美浜 1,2 号炉廃止措置 審査資料	
資料番号	本文 8-1
提出年月日	2021年9月3日

使用済燃料貯蔵設備で貯蔵している 新燃料の搬出方法について

2021年9月
関西電力株式会社

使用済燃料貯蔵設備に保管中の新燃料搬出概要（今回採用せず）

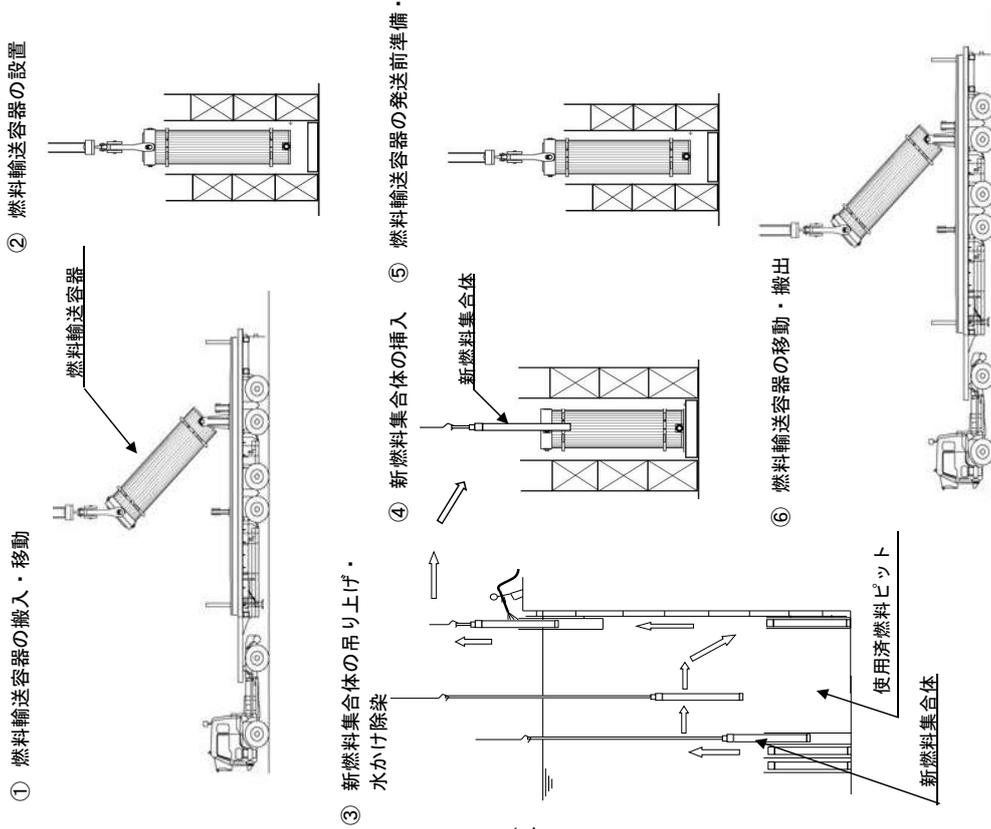
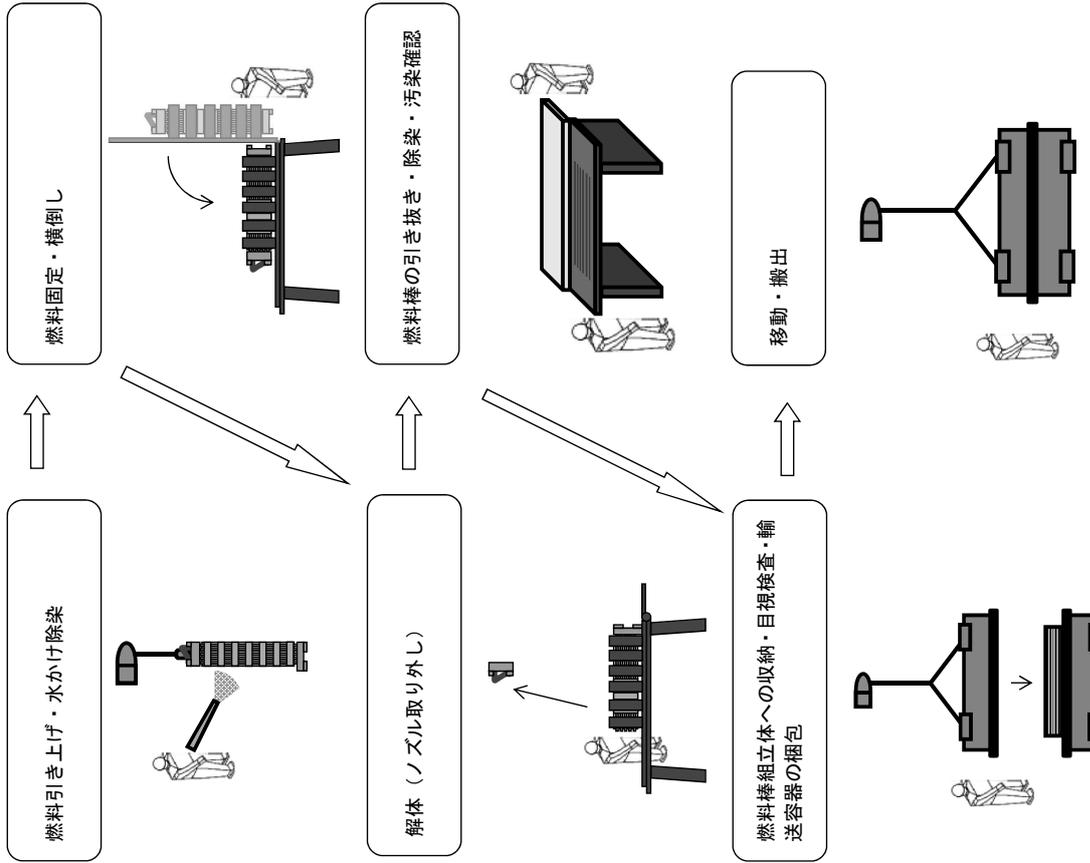
美浜1号炉の使用済燃料ピットに貯蔵している新燃料の搬出は、既存のA型輸送容器を使用する場合を想定すると、燃料棒単位での除染が必要となることから、廃止措置計画及び保安規定において当該部分を追加して規定した。

今回、使用済燃料ピットに貯蔵している新燃料の搬出方法について詳細検討した結果、汚染した燃料でも収納できるA型輸送容器（MX-6P型）を使用することになり、燃料棒単位での取り扱い（除染）が不要となったことから当該部分を削除することにしたものである。（参考資料参照）

（廃止措置計画 本文8の記載は、下線部を削除）
 1号炉原子炉補助建屋内の使用済燃料貯蔵設備に貯蔵している新燃料は、使用済燃料貯蔵設備において長期間保管されておき、燃料の表面には放射性物質が付着しているため、空中で燃料集合体の散水洗浄・乾燥を行った後に、輸送容器に収納する。輸送容器に収納する際、燃料の表面汚染により、使用する輸送容器の基準を満足しない場合は、汚染の拡大防止措置を講じよう。空中で燃料集合体1体ごと燃料棒を引き抜き、燃料棒表面を除去し、輸送容器に収納する。この燃料の取扱いにおいては、燃料棒を安全に取り取りのために専用の作業台を使用し、燃料棒の変形及び損傷を防止するとともに、取り取り数量を燃料集合体1体ごとかつその1体分の燃料棒に限定し、臨界を防止する。

空の輸送容器を荷卸し、新燃料集合体を使用済燃料ピットから吊り上げ、簡易的な除染後に輸送容器に収納、梱包し、トラックへの積み込み、搬出を行う。
